ANEXO 4 COMPILADO TEMÁTICO DE OBSERVACIONES QUE
SERÁN PUESTAS A CONSIDERACIÓN DEL CONCEJO
MUNICIPAL

FUNDAMENTOS Y FORMA IO / SUBTEMA: ANTECEDENTES

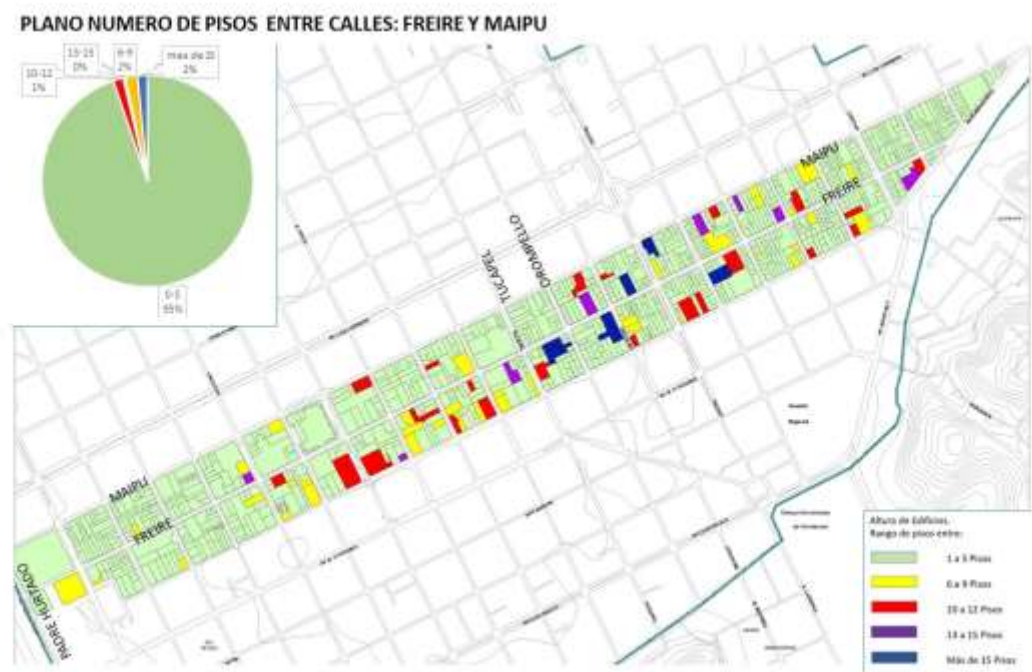
En lo concreto, propone que Freire mantenga una misma altura en toda su extensión, para mantener una imagen urbana coherente. Propone un límite de 12 pisos y la condición de eje de servicio residencial. Específicamente solicita se mantenga esta condición en el tramo de Freire entre Tucapel y Orompello, que según la imagen objetivo corresponde a un eje peatonal, con altura de 5 pisos. Propone se establezca como incentivo mayores alturas a proyectos que contemplen usos de suelo comercial en primer piso y vivienda en los restantes, mientras se mantenga la relación entre su altura y el ancho de la calle en el factor 1,5. Mediante imágenes muestra que una altura de 12 pisos generaría menor segmentación en el tejido de la manzana.

Señala como dato, varios proyectos de más de 20 pisos en construcción en las cercanías, así como su rol de vía de transporte público. Como fundamento, el interesado señala, que limitar la altura a 5, 7 y 9 pisos en el área central contribuirán a segmentar más el tejido urbano. Asimismo, señala que restringir la altura a de la manera señalada en cuadras donde ya hay proyectos ejecutados o en desarrollo de 20 pisos, interrumpiría la transformación de áreas en piezas urbanas densificadas. En base lo señalado, solicita que en las cuadras en que ya se verifica un proceso de densificación avanzado, se proponga límites más cercanos al promedio de altura generado, para promover un proceso continuo de transformación.
